Modulo per la presentazione delle osservazioni per i piani/programmi/progetti sottoposti a procedimenti di valutazione ambientale di competenza statale

ID: Codice procedura (ID_VIP/ID_MATTM):10844

Impianto per la produzione di energia elettrica da fonte eolica, costituito da 6 aerogeneratori della potenza complessiva di 37,2 MW, un sistema di accumulo da 25 MW e relative opere connesse in località "Rempillo" nel comune di Pitigliano (GR).

ALLEGATO alle OSSERVAZIONI all' IMPIANTO EOLICO denominato REMPILLO nel COMUNE di PITIGLIANO (GR). Comp

Analisi degli Impianti Eolici Esistenti e in Progetto

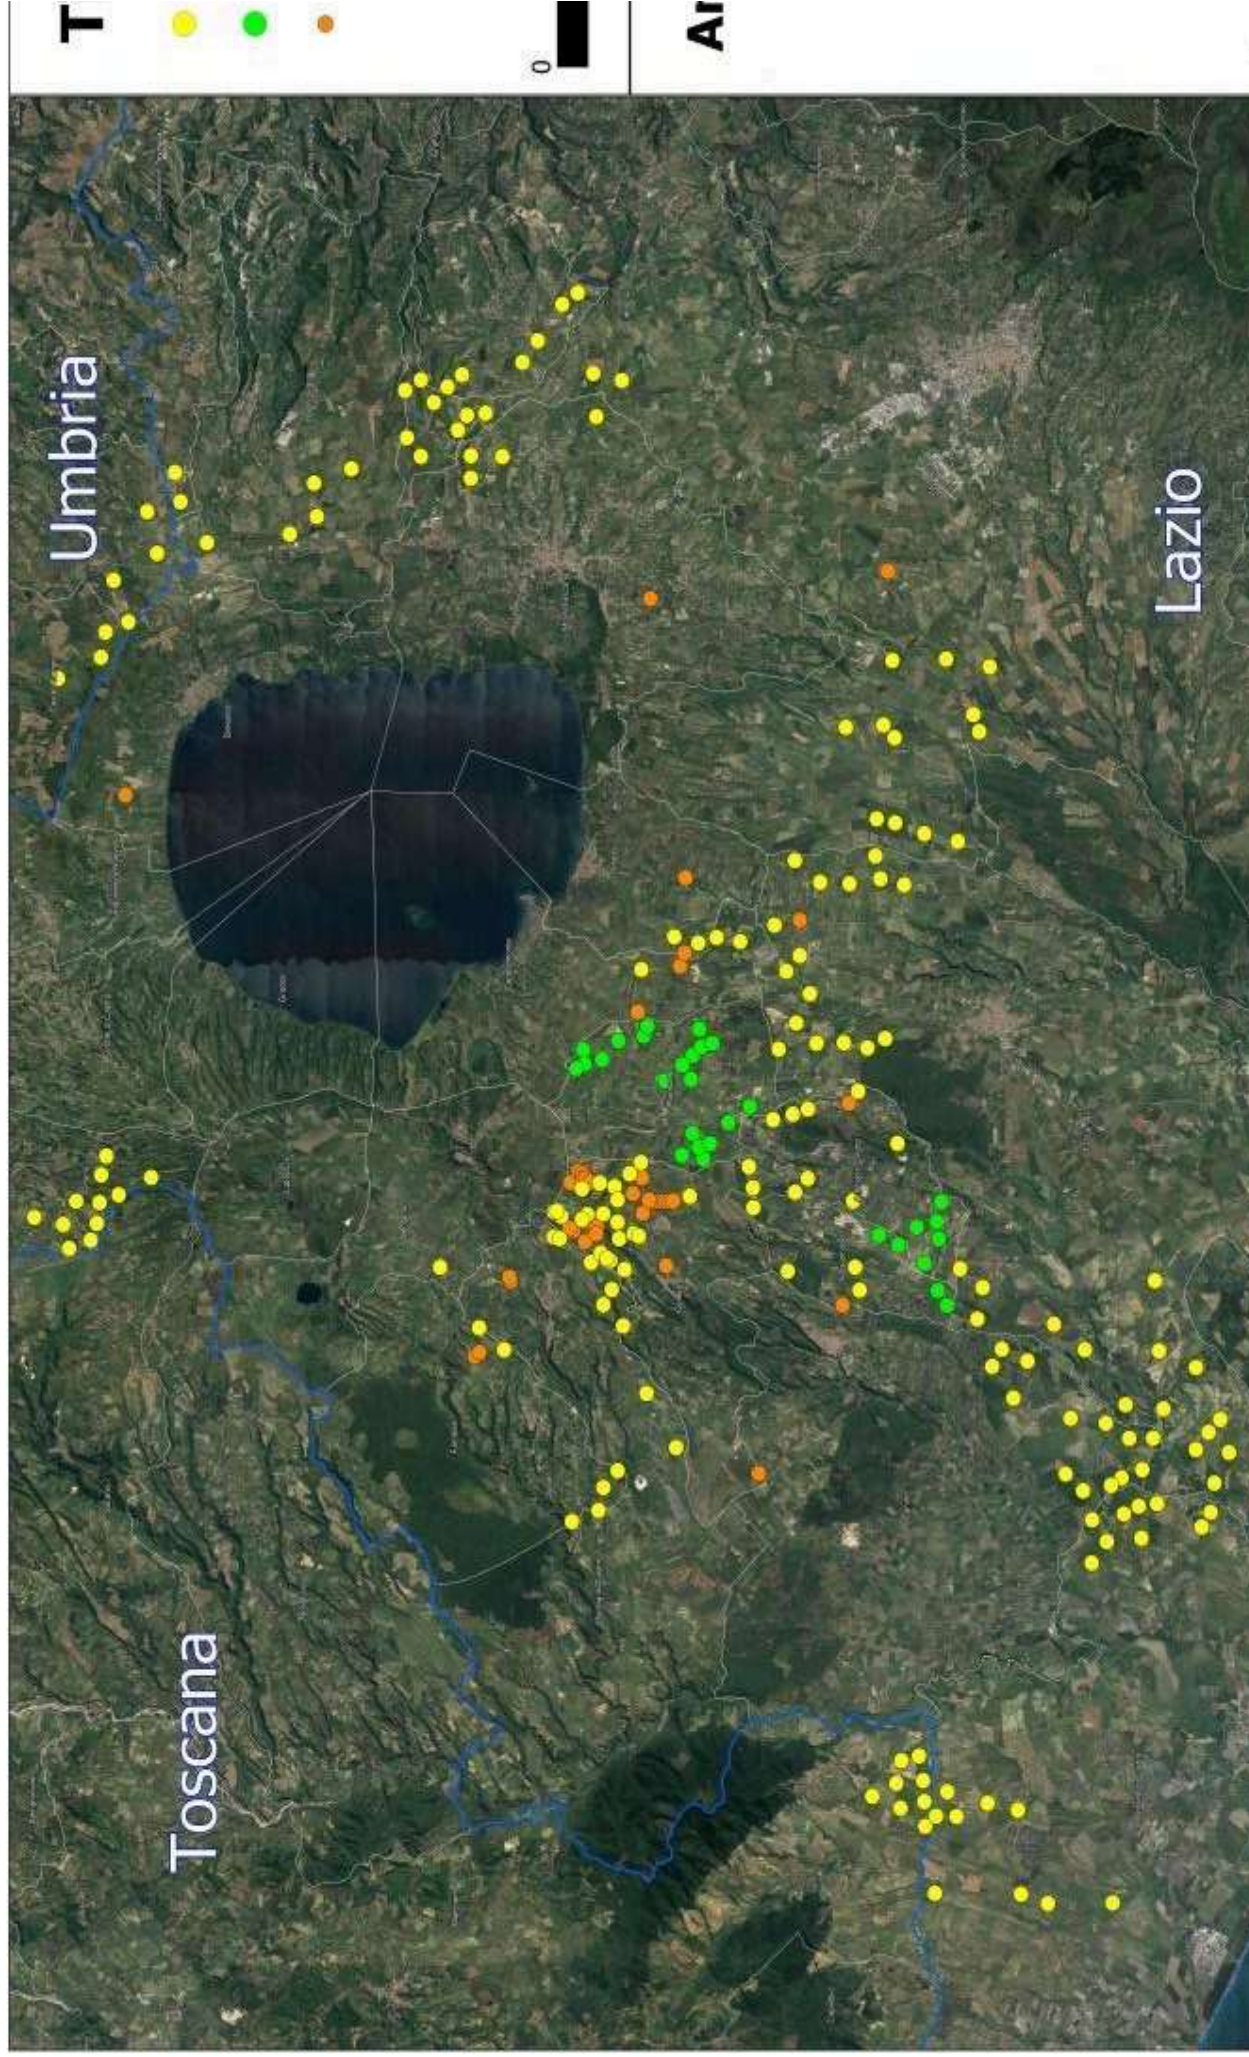
nn. 1 e 2 e crea anche degli impatti negativi anche sui beni naturalistici come verrà dettagliato nell'Osservazione n. 4. Inoltre andrebbe a sommarsi al già enorme cumulo di impianti eolici e fotovoltaici e geotermici che già creano una elevata criticità ambientale nella provincia di Viterbo e interferiscono anche con il territorio toscano come si può vedere dalle immagini nn. 4 e 5 dell'Allegato n. 1.
